Muistutus: Leväsentien (Mestarinkatu-Leväsentie 7 H) ja Kartanonkadun (Leväsentie-Satulasepätkä) katu- ja hulevesisuunnitelma

Pituuskaltevuus

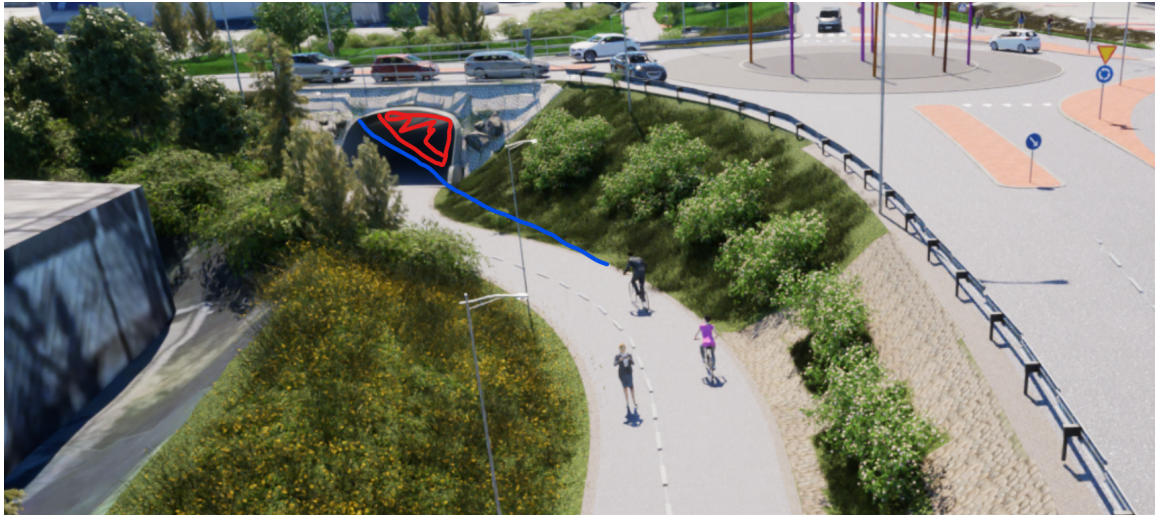
Pyörätien pituuskaltevuus on saatujen tietojen (email 28.8.2026) pohjoispuolella 5 % ja eteläpuolella 4 %. 5% on Pyöräliikenteen suunnitteluohjeen mukainen maksimiarvo. Pohjoispuolella kulkee pyöräilyn pääreitti. Pääreitin pituuskaltevuutta tulee loiventaa jakamalla korkeusero nykyistä pidemmälle matkalle. Mikäli 5 %:n pituuskaltevuudesta ei voida luopua, tulee suunnitelmassa perustella, miksi ohjeen enimmäisarvoon päätyminen on tässä kohteessa välttämätöntä.

Reitit jalankulun ja pyöräilyn kannalta

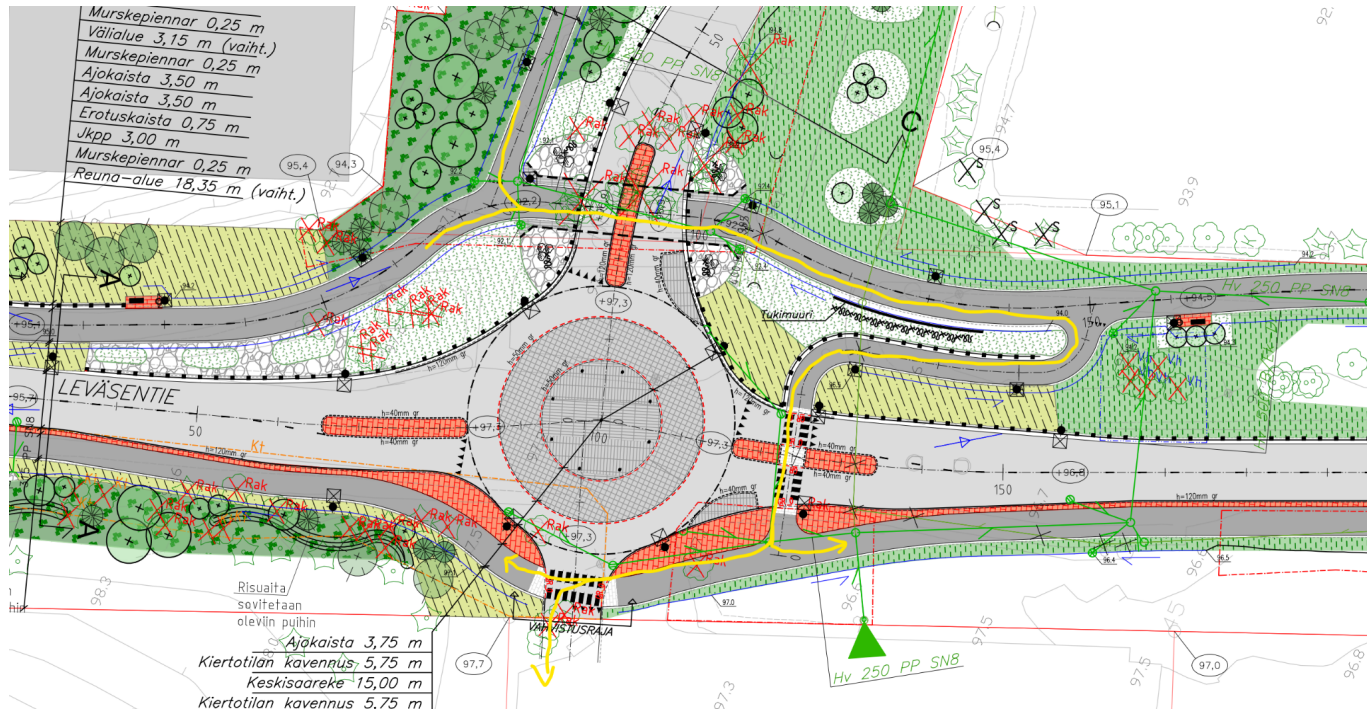
Jalankulun ja pyöräilyn kannalta osasta kulkusuunnista tulee hankalia ja pitkiä. Pääasiallisesti syynä on alikulun tuomat korkeuserot sekä yksi kokonaan puuttuva ylitys (Leväsentien yli).
